**AVIS RELATIF À LA PROTECTION
CONTRE LES EVENTUELS EFFETS NOCIFS ET NUISANCES
PROVOQUÉS PAR LES RAYONNEMENTS NON IONISANTS
GÉNÉRÉS PAR DES ANTENNES ÉMETTRICES STATIONNAIRES**

Commune : SAINT-NICOLAS (L.G.) - Exploitant : ORANGE

Référence exploitant : 284L1_2/ 30417L1_2/ 40417L1_2 / 50417L1_2

Rapport n° 1542 / 2025

Figure 1 : Vue en plan des lieux de séjour et des points de contrôle

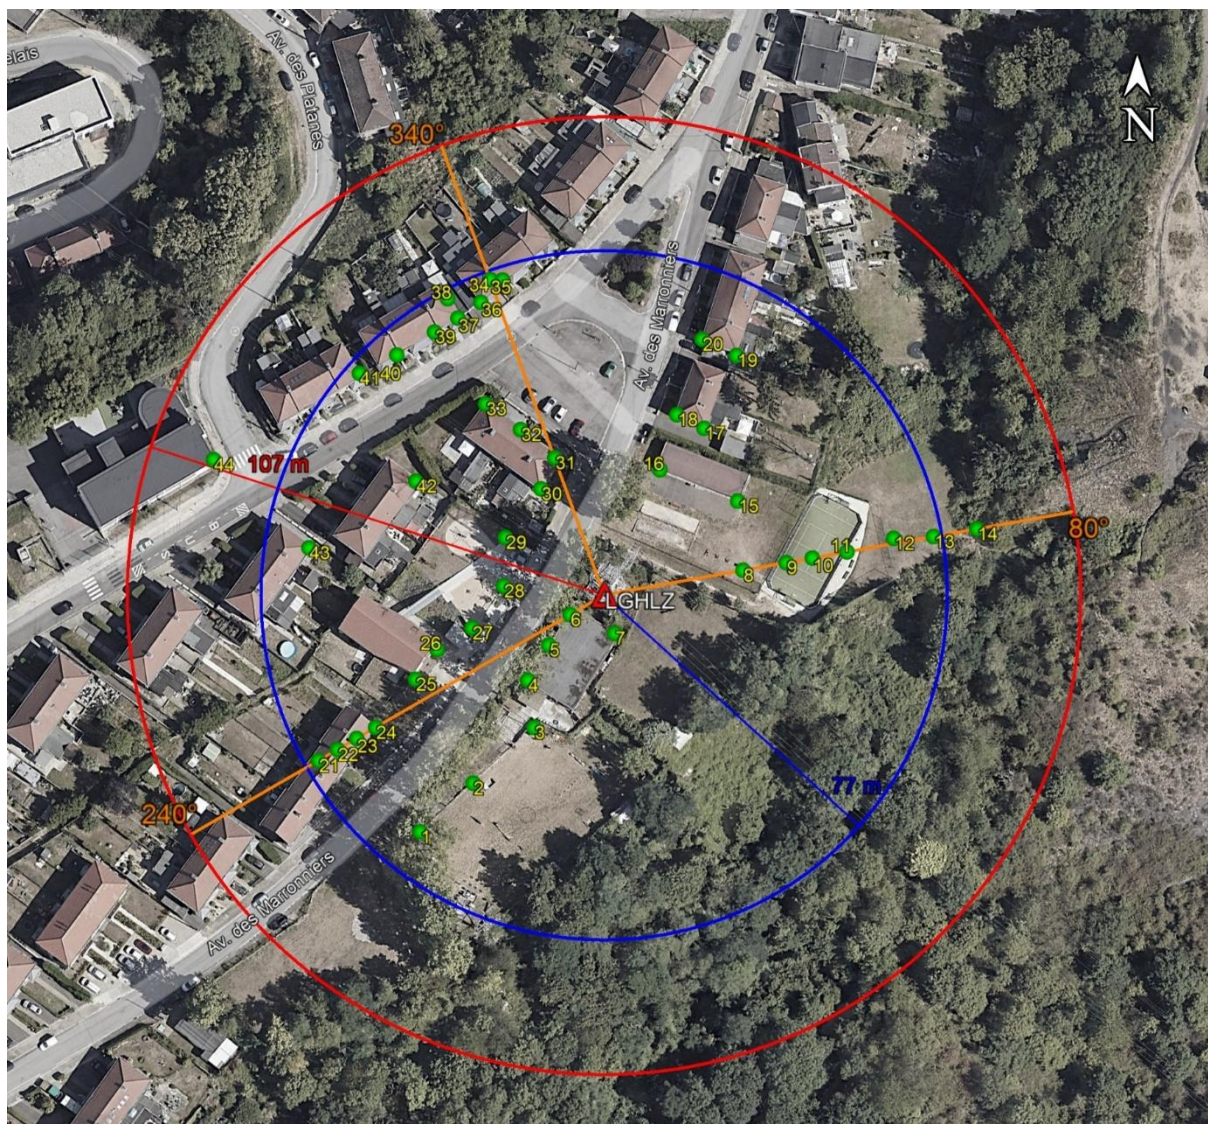
N° point de contrôle	LS	Atténuation (dB)	Indice d'exposition relatif à la limite par installation IE_i
34	LS34	3,0	0,812
39	LS37	3,0	0,598
20	LS19	3,0	0,532
14	LS12	0,0	0,516
19	LS19	3,0	0,499
35	LS34	3,0	0,477
36	LS34	3,0	0,376
38	LS37	3,0	0,343
13	LS12	0,0	0,272
37	LS37	3,0	0,247
44	LS44	3,0	0,235
40	LS37	3,0	0,234
33	LS30	3,0	0,181
11	LS9	0,0	0,141
10	LS9	0,0	0,140
41	LS41	3,0	0,140
12	LS12	0,0	0,139
32	LS30	3,0	0,135
31	LS30	3,0	0,128
9	LS9	0,0	0,109
30	LS30	3,0	0,096
25	LS25	3,0	0,093
1	LS1	0,0	0,078
26	LS25	3,0	0,077
8	LS8	0,0	0,072
2	LS1	0,0	0,069
18	LS17	3,0	0,067
17	LS17	3,0	0,065
24	LS22	3,0	0,060
23	LS22	3,0	0,057
21	LS21	3,0	0,056
22	LS22	3,0	0,055
27	LS27	0,0	0,054
42	LS42	3,0	0,050
28	LS27	0,0	0,048

En ce qui concerne les antennes de l'installation mentionnées dans le tableau 1, la distance maximale à laquelle la limite pourrait être atteinte, à l'extérieur, est égale à 103,3 m. S'il n'y a pas de LS à une distance inférieure, les antennes respectent forcément la limite d'immission.

Dans le cas des LS situés à l'intérieur des bâtiments, une atténuation d'obstacle est prise en compte et il en résulte que la distance maximale à laquelle la limite pourrait être atteinte se réduit à 74,2 m.

Figure 2 : Vue en plan des installations d'antennes dans un rayon de 300 mètres autour de l'installation faisant l'objet de la demande d'avis

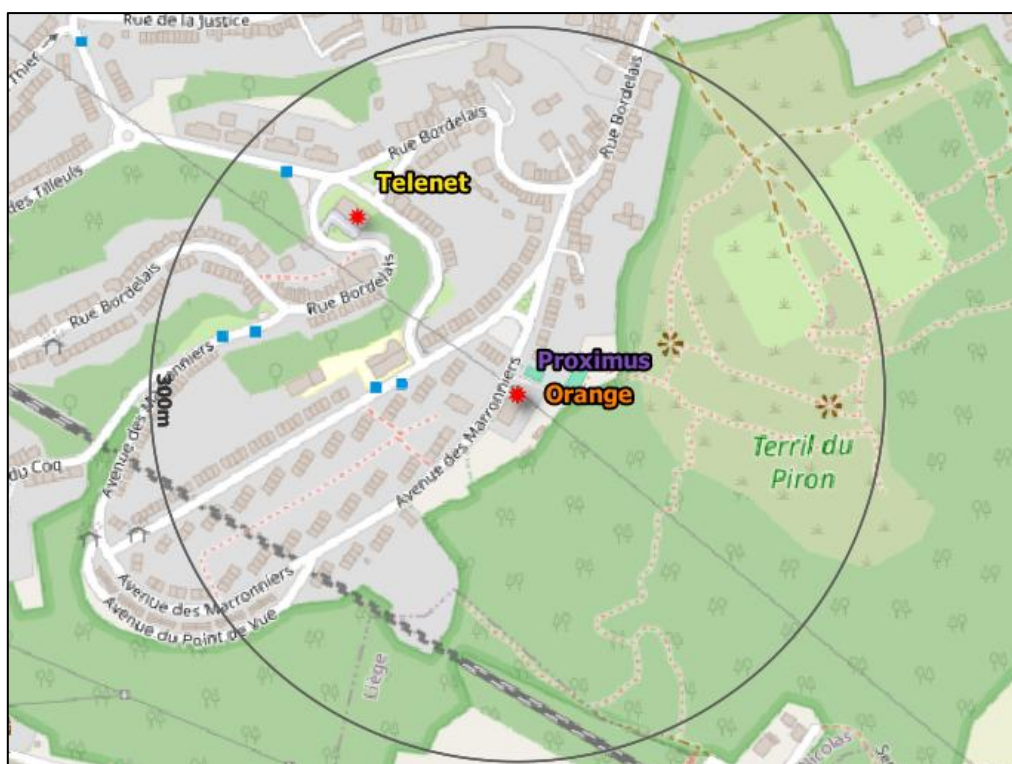
Compte tenu des considérations ci-dessus, il apparaît que l'intensité du rayonnement électromagnétique généré, dans les lieux de séjour situés dans un rayon de 300 mètres autour de l'installation référencée dans le paragraphe 2, par l'ensemble des antennes émettrices stationnaires de l'ensemble des exploitants du même site d'antennes émettrices stationnaires respecte la limite fixée à l'article 4, § 2 du décret.
